**Parere n. 129 del 6 luglio 2021**

<b>Progetto:</b>	<p><i>Variante ex Art. 169 Dlgs n. 163/2006</i></p> <p><i>Asse Ferroviario "Palermo-Catania-Messina"</i> <i>Raddoppio della tratta ferroviaria</i> <i>Bicocca-Catenanuova</i></p> <p><i>Progetto esecutivo della modifica</i> <i>Attraversamento viario Vallone delle Rose</i></p> <p><b>IDVIP 6137</b></p>
<b>Proponente:</b>	<p><i>Rete ferroviaria italiana S.p.A.</i></p>

**Figura 1 Variante Viadotto Vallone delle Rose (Fonte: "Planimetria generale di inquadramento" - RS39-10-V-ZZ-P8-NVW800-001\_A)**

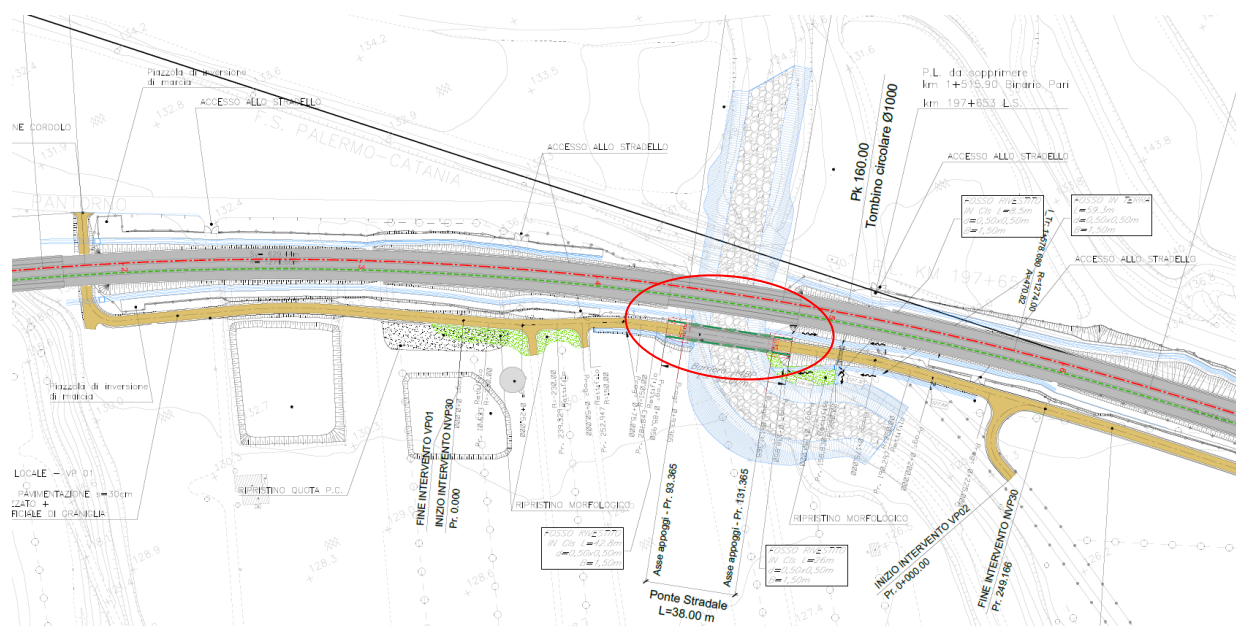
La documentazione presentata non riporta indicazioni rispetto alla cantierizzazione.

Per quanto riguarda la occupazione di suolo, dichiarata dal Proponente modesta in quanto legata all'impronta a terra delle spalle del viadotto, dai dati degli espropri è stato possibile ricavare una superficie di esproprio definitivo complessivo di m<sup>2</sup> 1780 in Comune di Catenanuova e di m<sup>2</sup> 677 in comune di Centuripe; inoltre, si determinano occupazioni temporanee per di m<sup>2</sup> 1106 in Comune di Catenanuova e di m<sup>2</sup> 31 in comune di Centuripe, dei quali circa 250 m<sup>2</sup> classificati catastalmente come agrumeto e 215 m<sup>2</sup> classificati come uliveto. Non essendo presente alcuna analisi di dettaglio, si dovrà meglio dettagliare le modalità di rispristino di tali aree.

Si conferma la conclusione del Proponente rispetto alla assenza di variazione di impatti sulla componente acque superficiali in esercizio mentre non ci sono elementi per definirlo "migliorativo rispetto al PE" , "poiché aumenta il tratto in sicurezza idraulica".
